Aan de gemeente Midden-Delfland
Tav College van Burgemeester en Wethouders
Anna van Raesfeltstraat 37
2636 HX Schipluiden

Betreft: **Voetpad voor veiligheid en uitstraling**

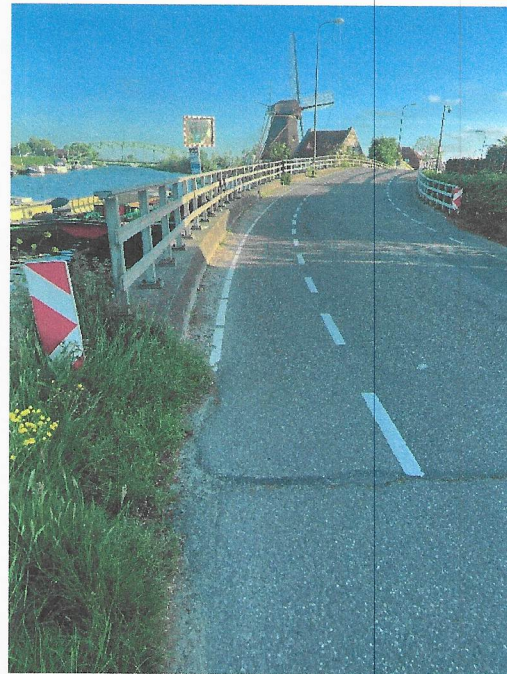
Ik heb wat foto's bij elkaar gezocht die de situatie in beeld brengen. De eerste 2 foto's laten het voetpad zien dat er nu ligt. En de plek waar het pad abrupt eindigt.

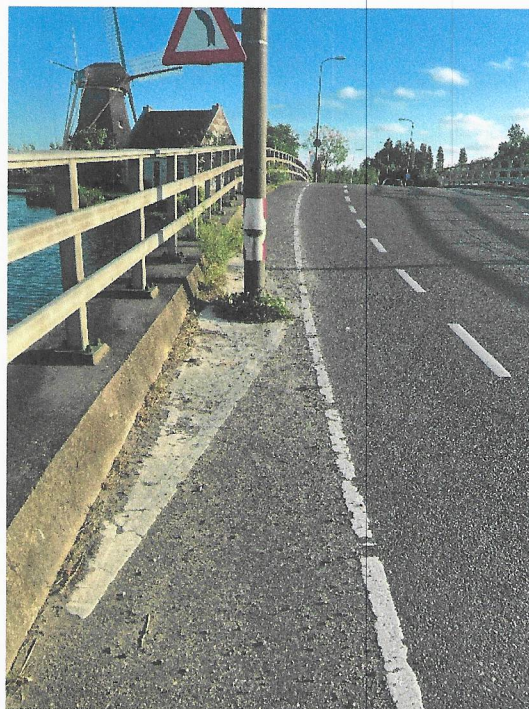
De volgende 2 foto's laten zien waar nu de grasberm is en straks een nieuw damwand van 75 cm breed terugkomt met een nieuwe kade/beschoeiing. De ruimte om een voetpad hierop terug te ontwerpen is ruimschoots aanwezig. Aankomend bij de brug is ook te zien dat de brugwegdek gerepareerd moet worden. Maar ook de opstaande rand die hier en daar gescheurd is.

Hier ontstaat ook de mogelijkheid om het wegprofiel iets te verschuiven om aan één kant een veilig voetgangerspad door te trekken over het asfalt, dan wel met voetgangerpad profiel ingeslepen. Bijkomend voordeel is dat het optisch snelheidsremmend is en dat kan deze prachtige plek zeker gebruiken. Het spreekt voor zich dat de lantaarnpaal niet meer op de

huidige plek terug kan komen, maar netjes aan de buitenzijde van de brug gemonteerd kan worden.

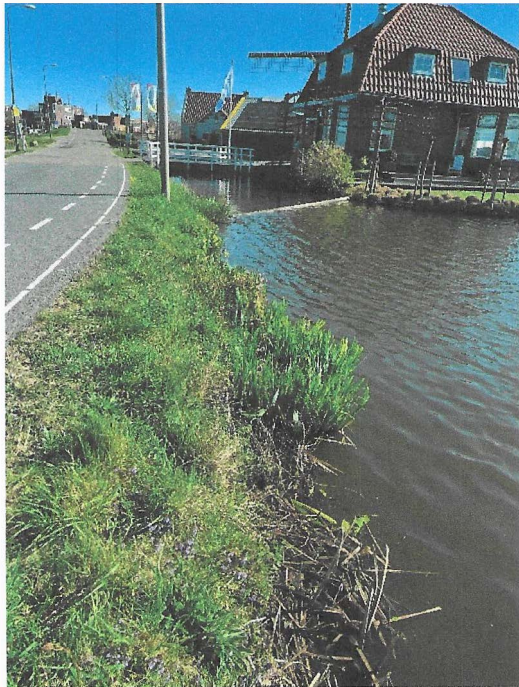
De volgende foto's geven aan dat vanaf de brug in één rechte lijn doorgelopen dan worden.

De volgende twee foto's zijn genomen vanaf de brug richting Jachthaven.
